710 - INSP
 ISO/IEC 17020
 Origineel verslag

Verkoop [Afd 8.4.2]

Verslagnummer: 31/08012024/29993/1/1

Kleine Steenstraat 36, 9420, Erpe-Mere

Eendraadsschema en situatieplan

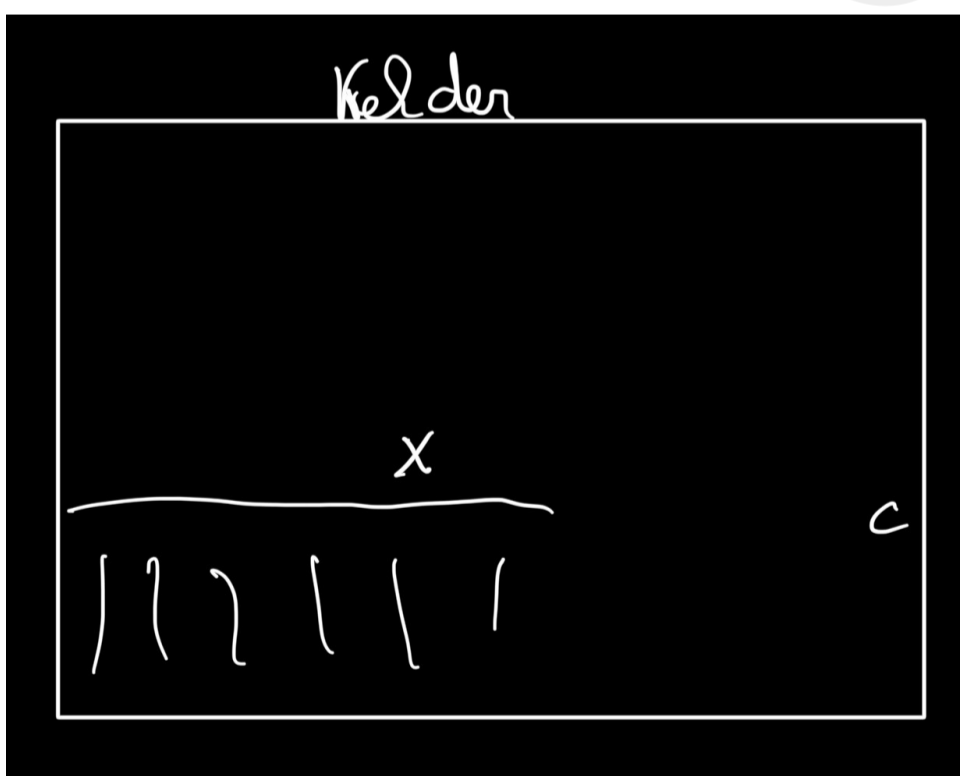
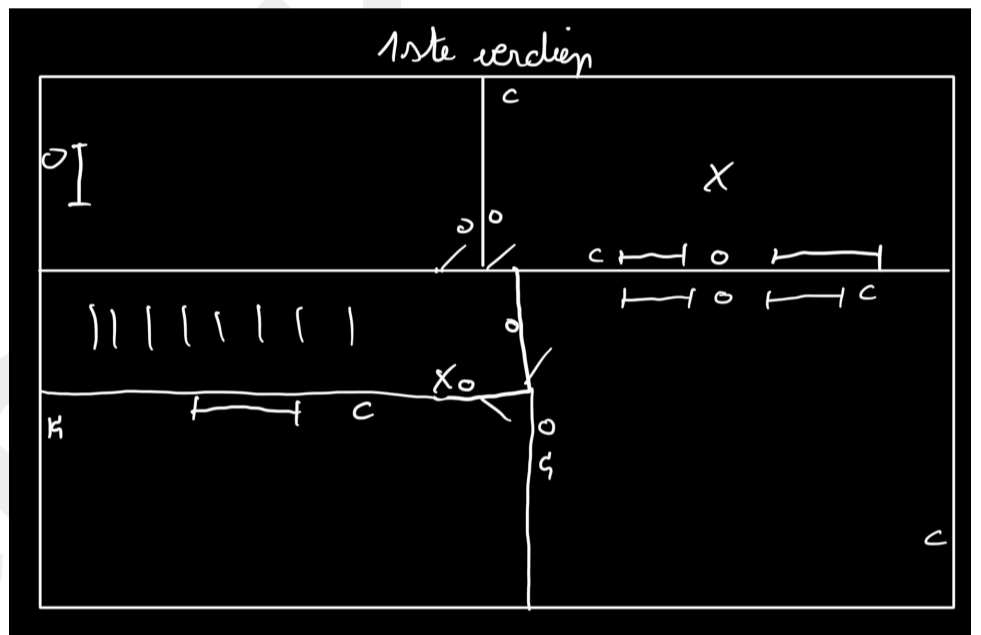
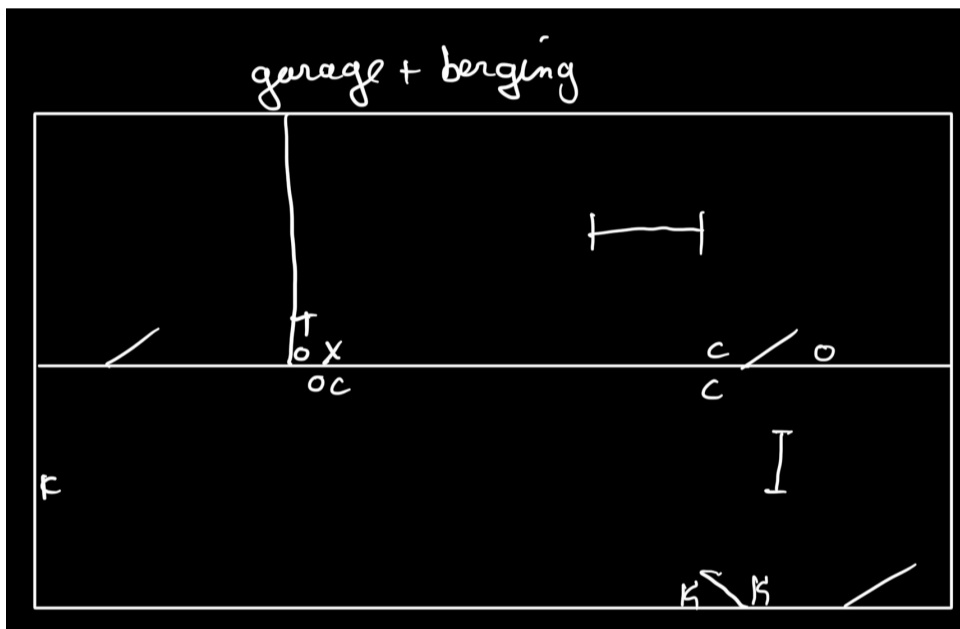
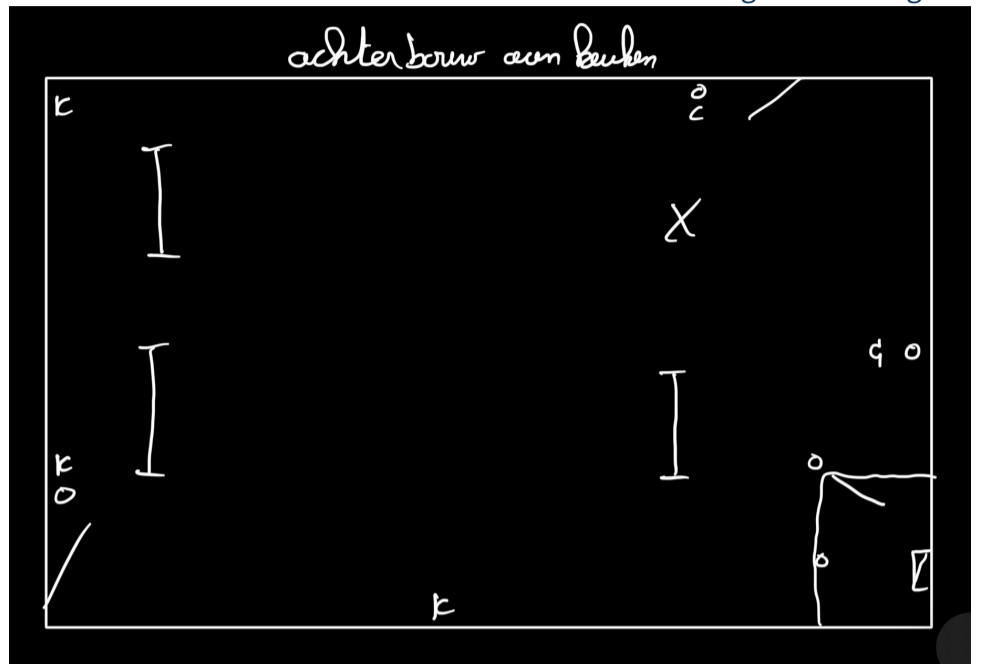
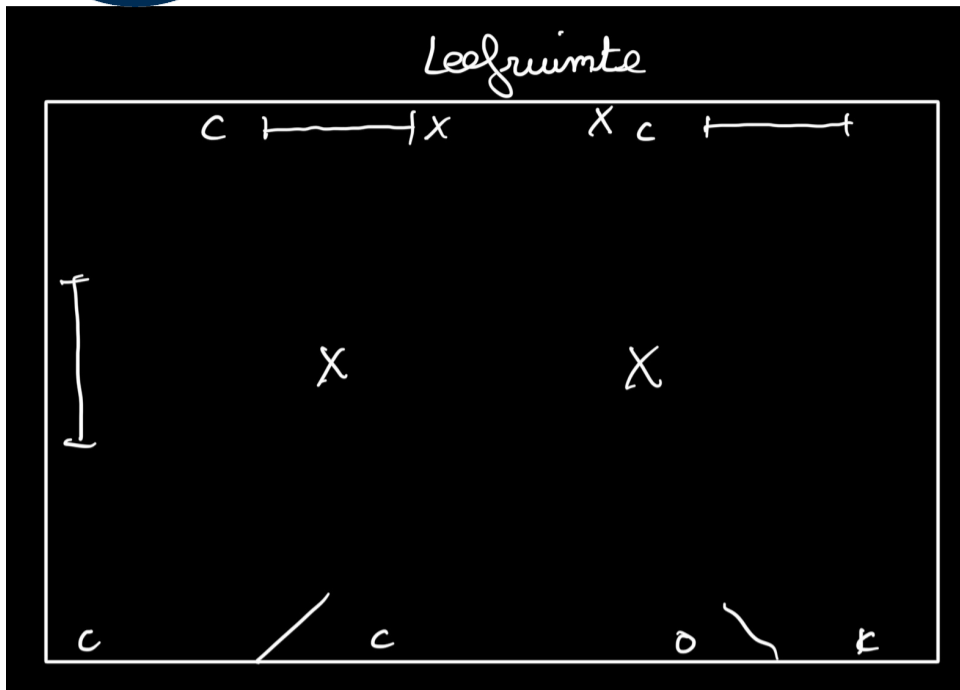
- Het verdeelbord is onvoldoende gemarkeerd. Individuele markering, voedingsspanning en/of gevarendriehoek ontbreken. - oAfd 3.1.3.3; Afd 9.4.1
- het eendraadsschema en situatieplan zijn niet aanwezig. – oAfd 3.1.2.1

- De schema's zijn niet aanwezig of niet correct. Wij kunnen niet uitsluiten dat er geen nieuwe inbreuken zullen zijn bij het voorleggen van de (nieuwe) schema's.
